設工認(第3回)の変更概要について

※本資料は令和2年11月18日付で認可を取得した設工認(第3回)申請書を抜粋した資料に変更概要を追記した資料である。

STACYの更新 (第3回申請) 図-1. I. 1

図1(1) STACYの起動用中性子源の挿入位置による効果（臨界水位 40cm）
（次頁に続く）

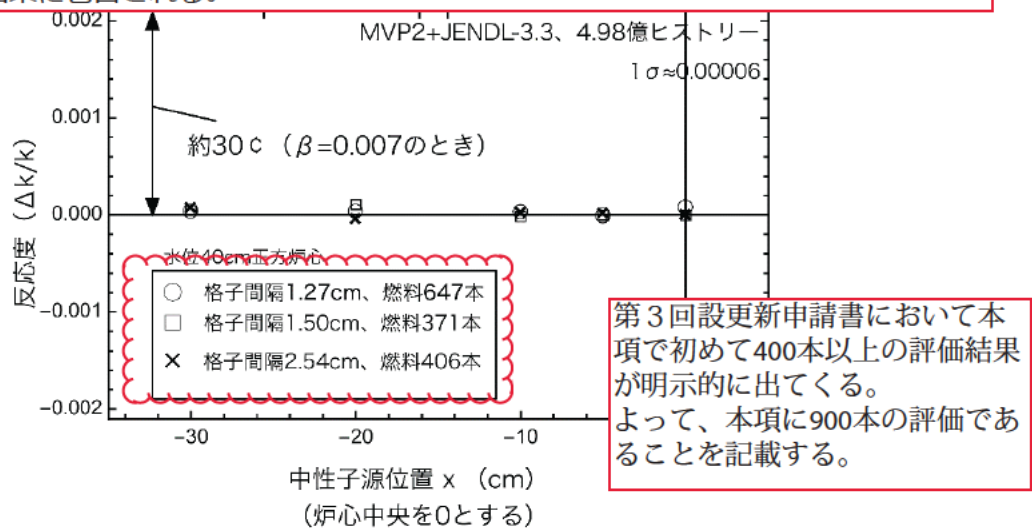
【案文】なお、本評価においては使用燃料体として棒状燃料50本から900本までの結果を示している。使用燃料体は棒状燃料50本以上400本以下であるため、棒状燃料400本を超える評価結果は参考として示す。基本炉心(1)（使用燃料体：棒状燃料50本から400本）の評価は本評価結果に包含される。
